Objet : Dossier de déclaration : « Régularisation du rejet de la station d'épuration de Saint Laurent de Terregatte »

Référence : 0100031381

Demande de complément pour l'instruction d'un dossier loi sur l'eau relatif à : Régularisation administrative du rejet de la station d'épuration de Saint-Laurent-De-Terregatte

Figure 1 : Cartes DREAL à Gauche et BRGM à droite

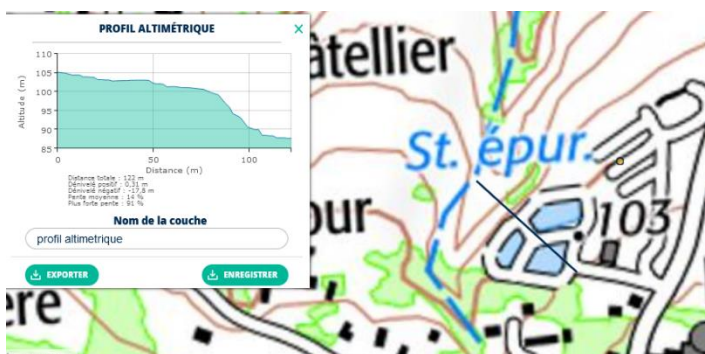
p. 37/81 : la station est concernée par la remontée de nappes de 0 à 1 m (D.R.E.A.L.). A traiter.

Dans le dossier, la présentation des niveaux de nappe est issue des données disponibles sur Géorisques. Ce jeu de données correspond à la localisation **des zones où il y a de fortes probabilités d'observer des débordements par remontée de nappe**, ou au moins des inondations de cave.

Si effectivement la station est hors zone de risque à remontée de nappe sur Géorisques, elle est située dans une zone à risque de présence de nappe entre 0 et 1 m dans le sous-sol sur les cartes de la DREAL.

Après visite sur le terrain, dans un contexte géologique sédimentaire, le terrain situé entre 20 (entrée) et 12 mètres (rejet) au-dessus du cours d'eau ne semble pas à risque pour les inondations par remontée de nappe. (Transect ci-dessous).

De plus, même s'il y avait un risque, le lagunage est étanchéifié par des géomembranes excluant tout contact, et remontée de de nappe dans les lagunes avant traitement complet.

Figure 3: Schéma de présentation des points réglementaires (guide d'autosurveillance de l'Agence de l'Eau)

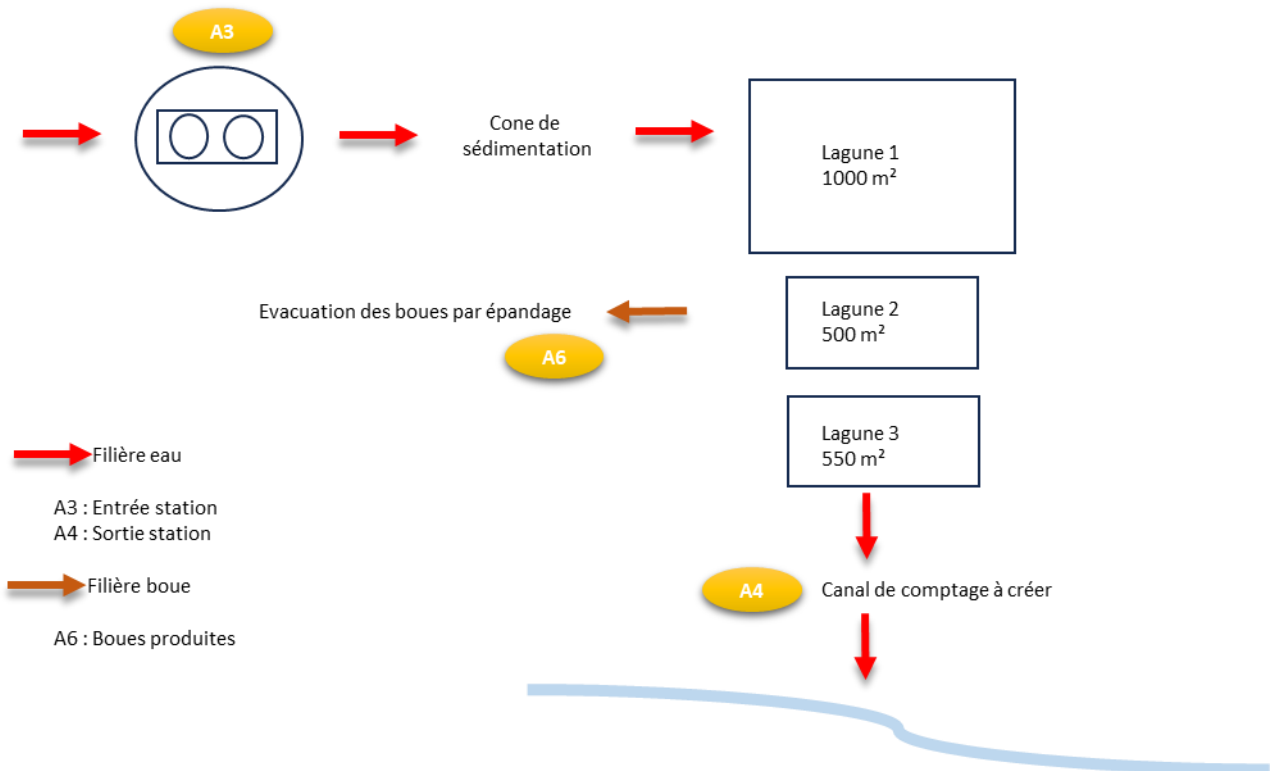
p. 80/81 : inclure le synoptique de la station et non un synoptique générique. A corriger.

p. 80/81 : l'autosurveillance va au-delà de la réglementation. Par ailleurs, quelle est l'annexe 2 :

il n'y a aucun paramètre de mentionné dans aucune annexe. Enfin, les informations d'autosurveillance sont très évasives. A compléter et expliciter.

Les points de suivi de la station d'épuration devront être conformes à l'annexe I de l'arrêté du 21/07/2015.

Les points A7 et A5 n'existent pas sur cette station d'épuration.
Le point A2 : trop-plein entrée de station : absence de trop plein.

- **Mesure et enregistrement en continu du débit en entrée et sortie.**

- Le point de sortie A4 sera équipé d'un canal venturi pour y installer un équipement portatif.
- **Mesure des caractéristiques des eaux usées en entrée et en sortie.**
 - Le point de sortie A4 sera équipé pour accepter un préleveur portatif.
